# Ydre Isefjord

**Høringssvar til vandområdeplanerne 2021 – 2027 genbesøg  
fra Landbrugspolitisk Forum v. foreningerne:**

Juni 2025

## **Ydre Isefjord: Høringssvar til vandområdeplanerne 2021 – 2027 genbesøg**

Figur 1. Kystvande med fosfor- og sæsonfølsomhed<sup>viii</sup>

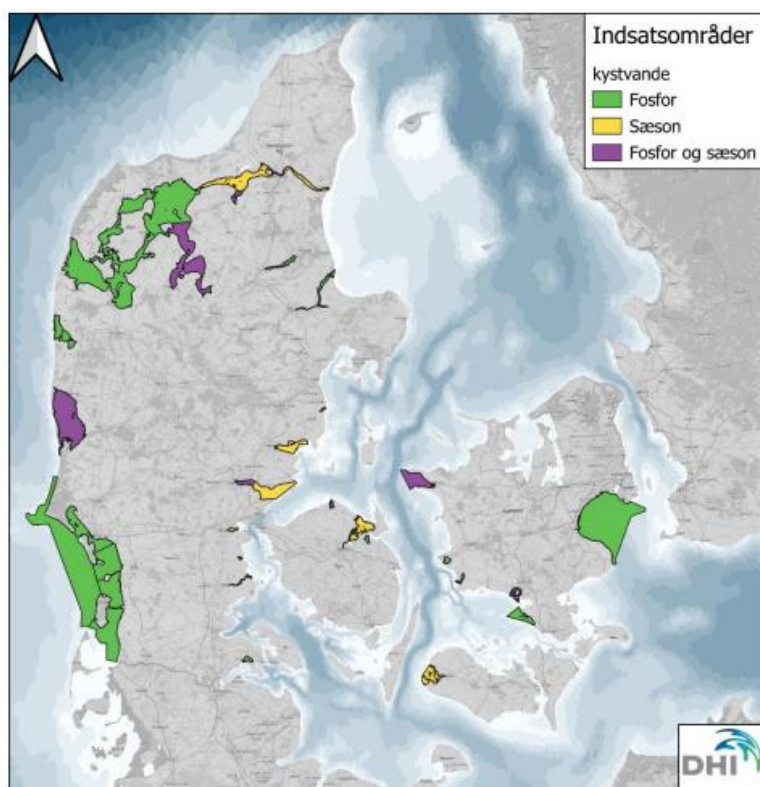
Som det fremgår af Figur 1, er ydre Isefjord ikke angivet som en fjord der er sæsonfølsom. Den uvildige rapport<sup>vii</sup> belyser vandudskiftningen for ydre Isefjord på baggrund af tilgængelige viden i form af fx saltbalancen. Man vil på baggrund af den uvildige rapport forvente, at ydre Isefjord karakteriseres som sæsonfølsom. Dette begrundet i at vandmasserne i Isefjord næsten udelukkende har deres oprindelse i det sydlige Kattegat, og at der stort set ikke er spor efter den lokale afstrømning af ferskvand fra land<sup>vii</sup>.

- **Hvordan forholder SGAV sig til den uvildige rapport<sup>vii</sup>, som viser, at vandmasserne i Isefjord næsten udelukkende har deres oprindelse i det sydlige Kattegat, og at der stort set ikke er spor efter den lokale afstrømning af ferskvand fra land? Og kan det få indvirkning på opfattelsen om, at Indre Isefjord ikke skulle være sæsonfølsom?**
- **Hvis vandudskiftningen i ydre Isefjord er så påvirket af indstrømmende vand fra Kattegat, jævnfør den uvildige rapport<sup>vii</sup>, hvordan påvirker det DHI opgørelse af dansk, udenlandsk og atmosfærisk andel af kvælstof, der påvirker kvalitetselementet klorofyl og lys i Indre Isefjord?**
